# 5.4 活動性評価 まとめ —S-2・S-6—

## 巻末資料[1]

コメントNo.120 海岸部の会合部のスケッチ作成方法について

## 巻末資料[3]

K-2とK-5の会合部付近のスケッチ  
(2017年4月作成)

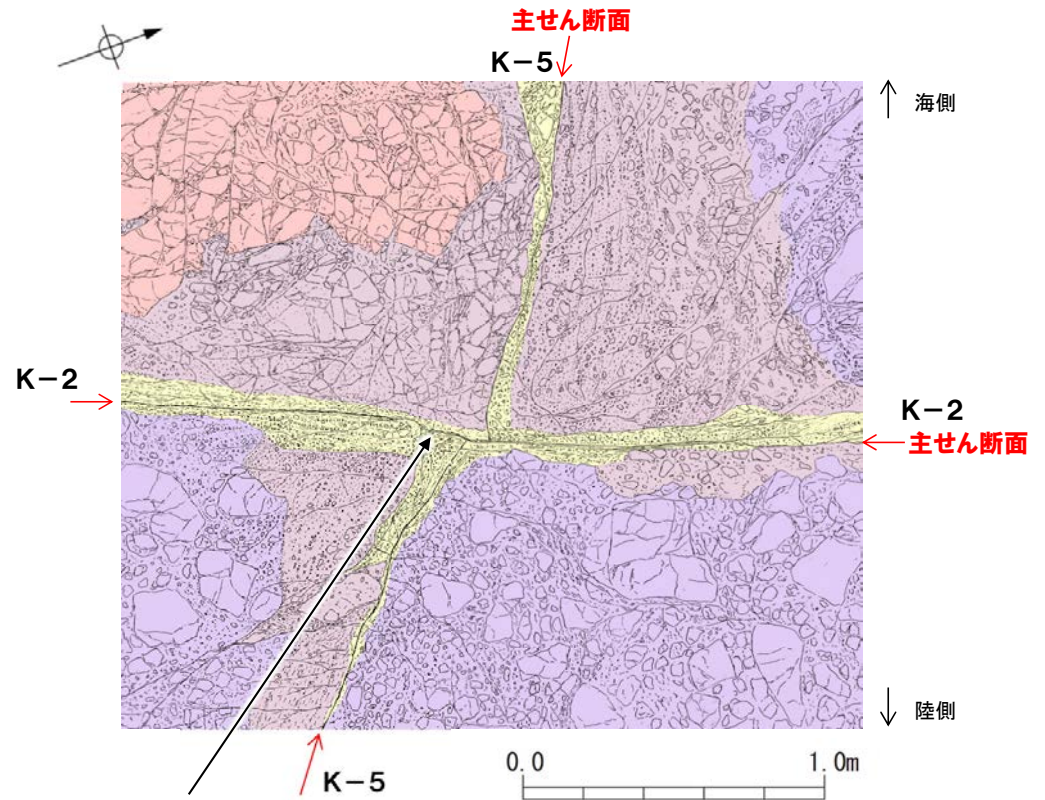
- 海岸部の会合部付近の露頭は侵食等により、最大0.5m程度の起伏を伴う形状であり、K-2とK-5の会合部付近のスケッチの作成にあたっては、会合部の地表面の標高を基準として作成している。
- K-2とK-5の会合部の南東方の岩盤は、周辺に比べて標高が高く、真上から撮影した写真(左下図)では東傾斜のK-2の断層面が周辺より高い位置に現れ、見掛け西側へ張り出しているように見える。スケッチではK-2の断層面をK-2とK-5の会合部と同標高に補正し、描写した(右下図)。
- なお、K-2とK-4, K-2とK-1, K-3とK-10の会合部のスケッチについても、同様な手法で作成している。

K-2の断層位置を会合部の地表面の標高に補正し、描写。

コア写真(G'-1.5-30孔 深度36.3~36.9m)

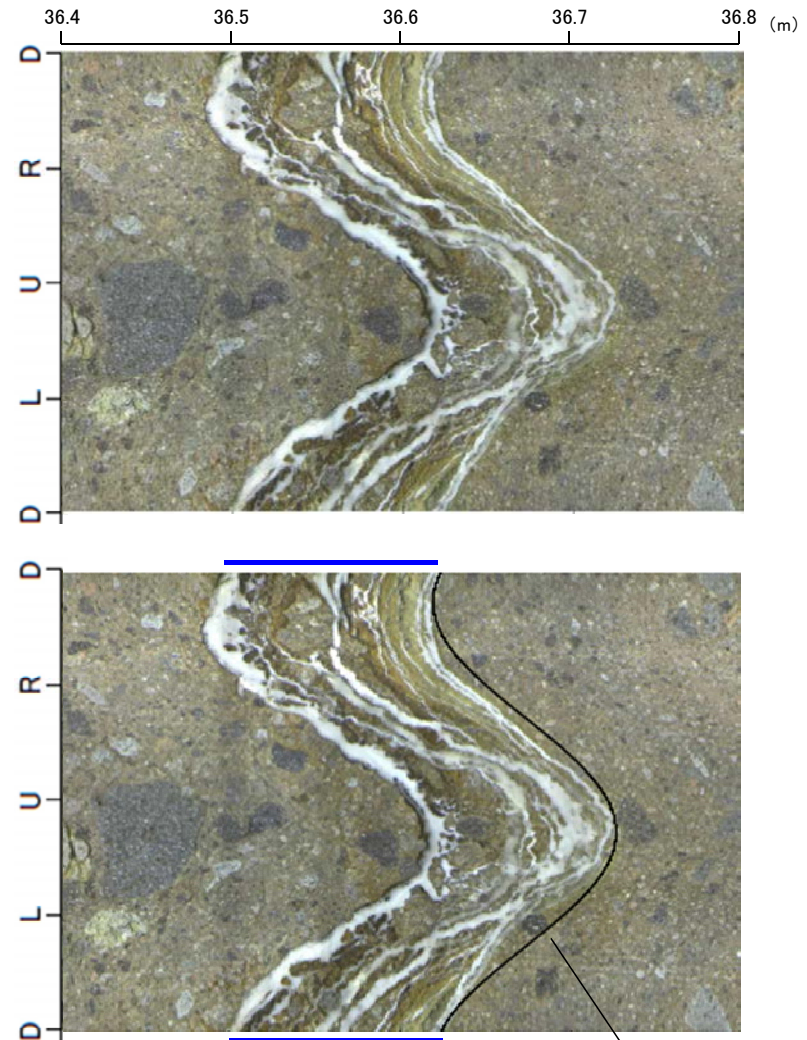
コメントNo.122 軟質部等の連続性について

○G'-1.5-30孔は、K-24が隣接するK-12を越えて連続しないことを確認したボーリングであり、K-24に対応する破砕部は認められない。  
 ○一方、G'-1.5-30孔の深度36.6mに軟質部(以下、軟質部Aと称する。)が認められるが、軟質部の周囲に変形構造が認められないことから、破砕部ではないと判断していた。  
 ○しかし、グラウトにより内部構造が乱され、破砕部か否か明確に判断できないことから、軟質部Aが破砕部と仮定した場合、周囲に連続するかどうか検討した。  
 ○検討の結果、軟質部Aの想定延長位置(取水路沿いのボーリング調査結果)に破砕部は認められず、破砕部と仮定した場合でも連続性が乏しい破砕部であることを確認した(次頁)。

・取水路沿いのボーリング調査において想定延長位置付近に軟質部Aに対応する破砕部は認められない。

コア写真(上記写真の状態からコアを180° 回転)

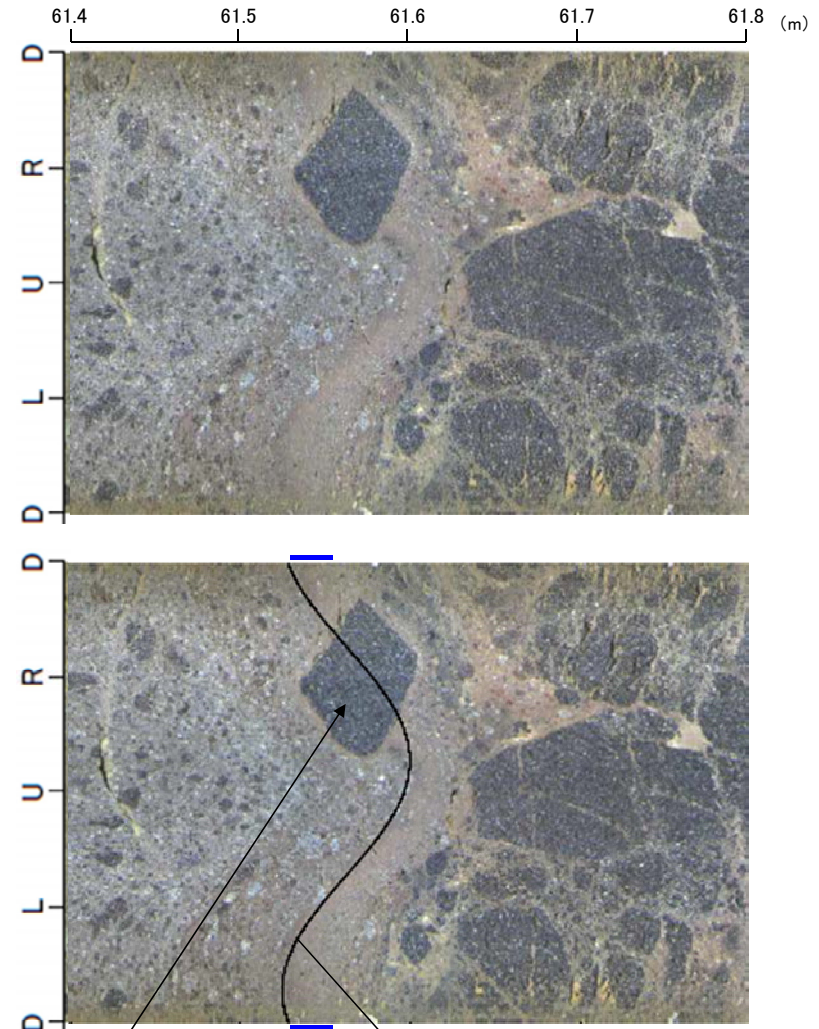
- H-6.5' 孔は、S-9が隣接するS-1を越えて連続しないことを確認したボーリングであり、S-9に対応する破碎部は認められない。
- 一方、H-6.5' 孔の深度61.5mに細粒部(以下、細粒部Bと称する。)が認められるが、面構造に沿った礫の配列などの変形構造が認められないことから、破碎部ではないと判断していた。
- 細粒部Bについて、詳細に観察した結果、細粒部Bは粗粒部と細粒部が交互に繰り返し分布し、BHTVを確認した結果、細粒部Bを横断して直径7cm程度の安山岩礫が存在し、それは変形を受けていないことから、細粒部Bは断層運動による破碎部ではなく、碎屑物から構成される堆積構造と考えられる(下図)。
- なお、細粒部Bが深度方向に連続するか検討した結果、細粒部Bの想定延長位置(H-6.5'孔)に細粒部Bに対応するような破碎部や細粒部は認められない(次頁)。

細粒部Bを横断するように存在する  
安山岩礫が変形を受けていない

コア写真(H-6.5' 孔 深度76.4~77.0m) 下はBHTV画像

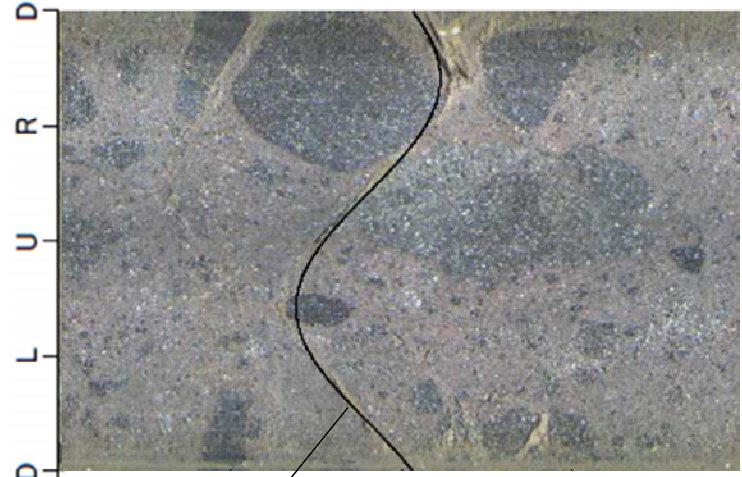
○H-6.5' 孔は、S-9が隣接するS-1を越えて連続しないことを確認したボーリングである。  
 ○H-6.5' 孔の深度76.7mに亀裂面(以下、亀裂面Cと称する。)が認められるが、亀裂の周囲に変形構造が認められないことから、破碎部ではないと判断していた。  
 ○しかし、亀裂面に条線が認められる(次頁)ことから、亀裂面Cが破碎部と仮定した場合、深度方向に連続するか検討した。  
 ○検討の結果、亀裂面Cの想定延長位置(基礎掘削面、H-6.5孔)に亀裂面Cに対応するような破碎部は認められず、破碎部と仮定した場合でも連続性が乏しい破碎部であることを確認した(P.602, 603)。

・基礎掘削面において想定延長位置付近に亀裂面Cに対応する破砕部は認められない。

・H-6.5孔において想定延長位置付近に亀裂面Cに対応する破砕部は認められない。

有識者会合の評価を踏まえたデータ拡充

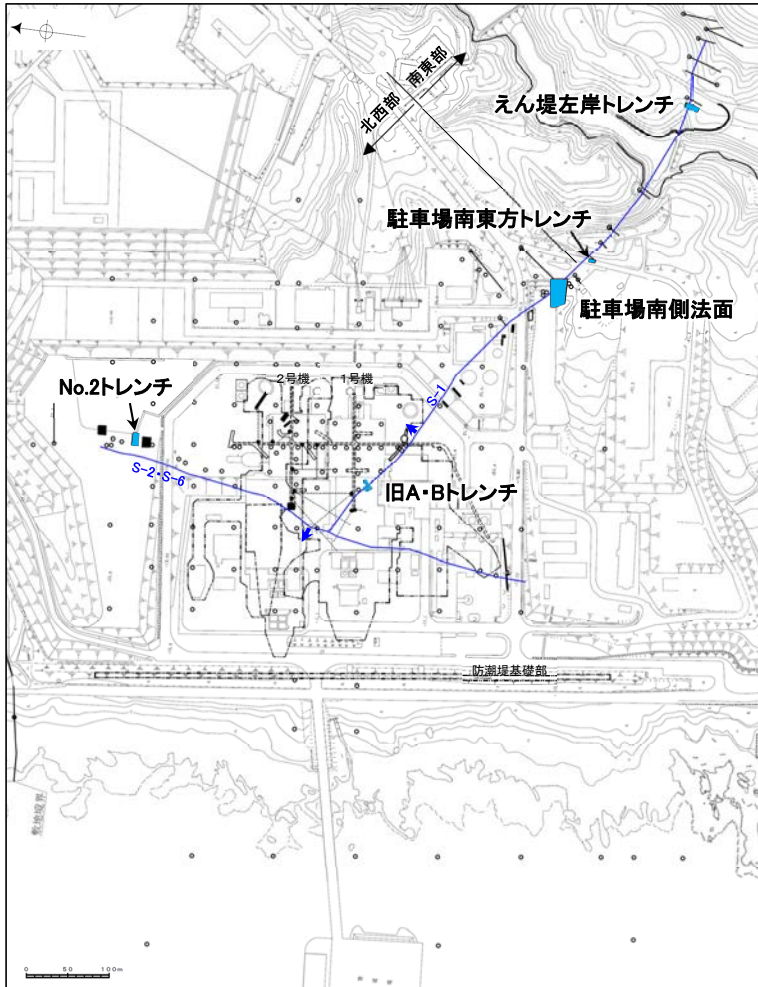
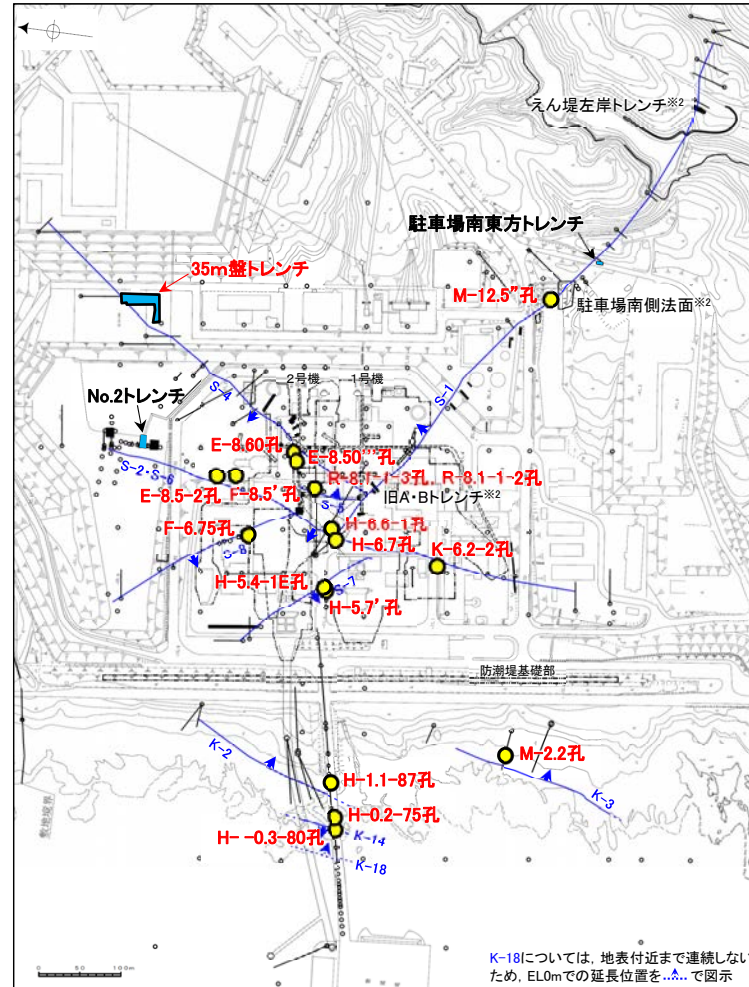
- S-1の北西部については、後期更新世以降に、北東側隆起の逆断層活動により変位したと解釈するのが合理的と判断する。
- S-2・S-6は、後期更新世以降に、西側隆起の逆断層として活動した可能性がある。この際、S-2・S-6の地下延長部の断層が活動し、地表付近に変形を及ぼしたものと判断する。
- 今回の評価は、限られた資料やデータに基づいて行われており、より正確・確実な評価にするためには、「今後の課題」(次頁, 次々頁)に示すデータ等の拡充が必要と考える。

○上記の有識者会合による評価及び「今後の課題」を踏まえ、S-1、S-2・S-6を含む評価対象断層(10断層)の活動性評価に係るデータ拡充を実施した(右下図, 赤字箇所)。

○その結果、S-1、S-2・S-6等の敷地内断層は、いずれも将来活動する可能性のある断層等ではないと評価した。

【断層と敷地との位置関係(東西断面模式図)】

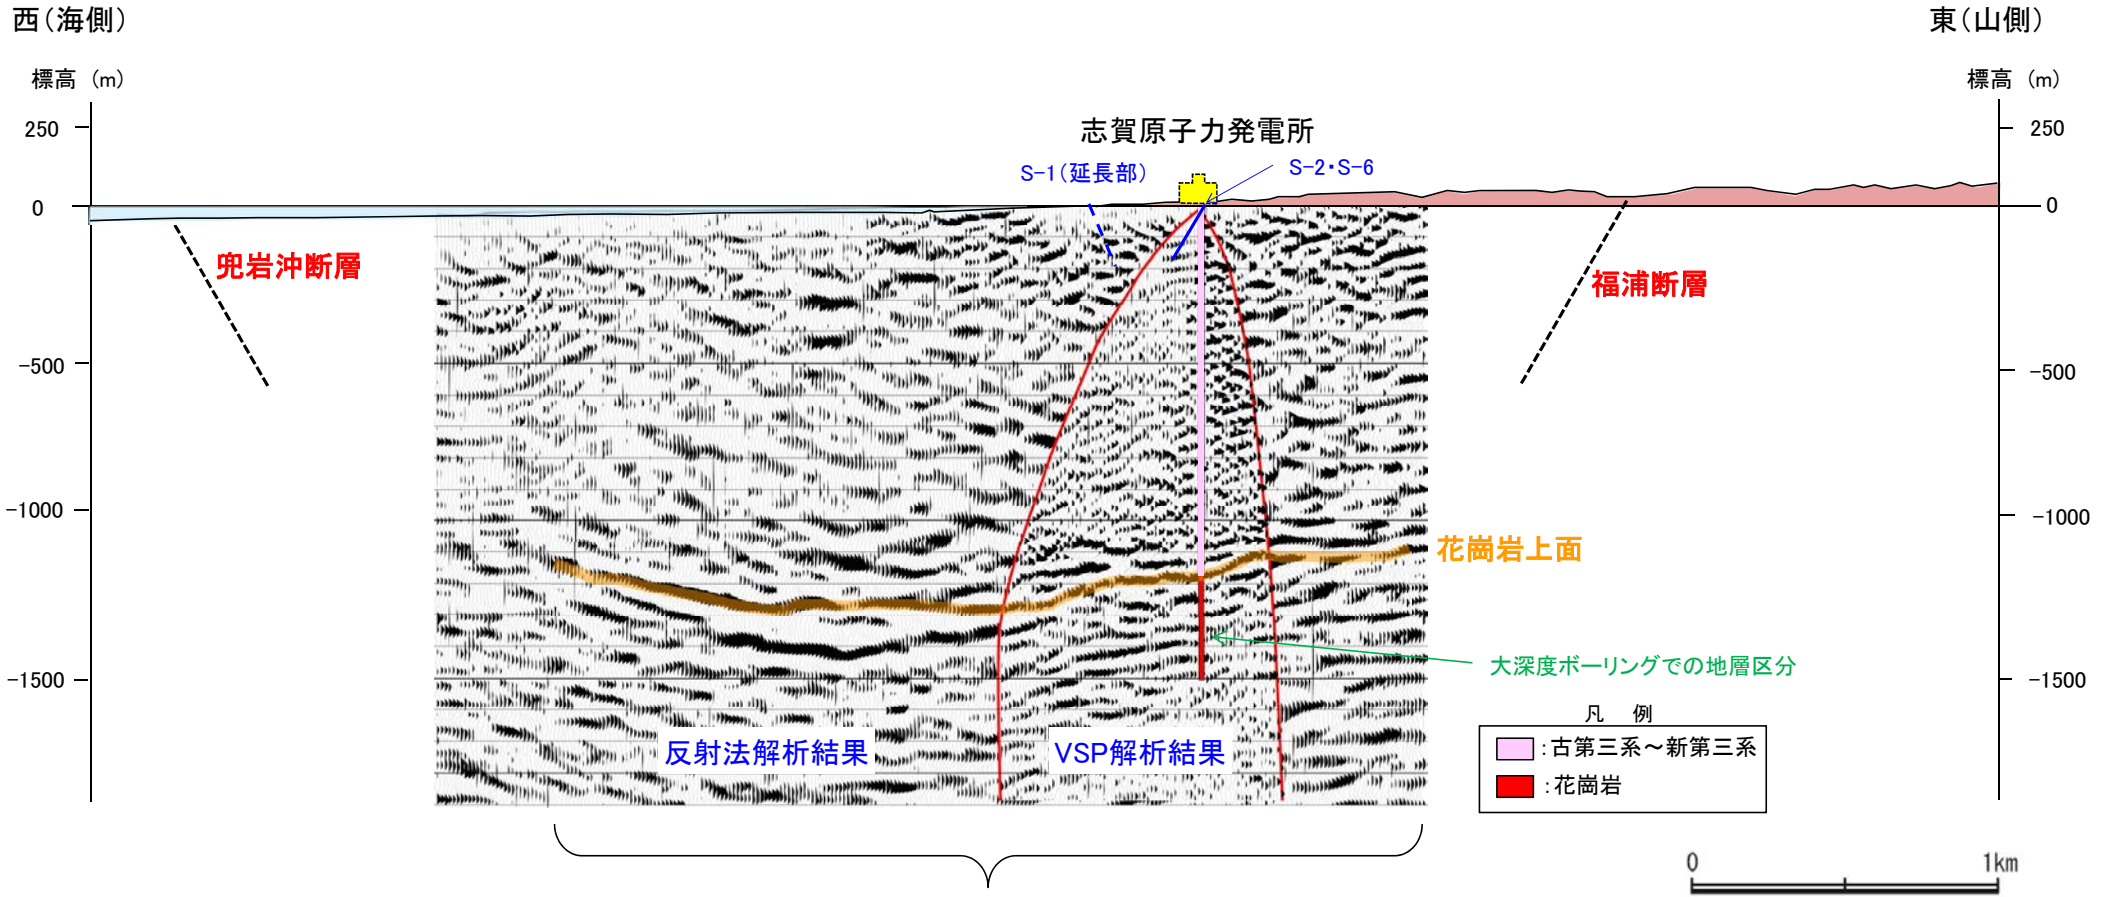
- 有識者会合は、広域的枠組みの中での敷地の地形・地質構造に関する検討として、ボーリングで得られた点情報だけでなく、VSP探査などの物理探査により、敷地内の断層の連続性と敷地周辺の断層との関係を明らかにすることを「今後の課題⑤」として示している。
- これを踏まえ、敷地周辺の4断層(福浦断層、富来川南岸断層、基盤島冲断層、兜岩冲断層)の分布形態を検討し、敷地深部へ連続する可能性のある断層については、反射法及びVSP探査により、敷地内断層との連続性を検討した。
- 検討の結果、敷地周辺の4断層は、いずれも敷地内断層と連続するものではない。

花崗岩上面に相当する反射面に変位を与える断層は認められない。
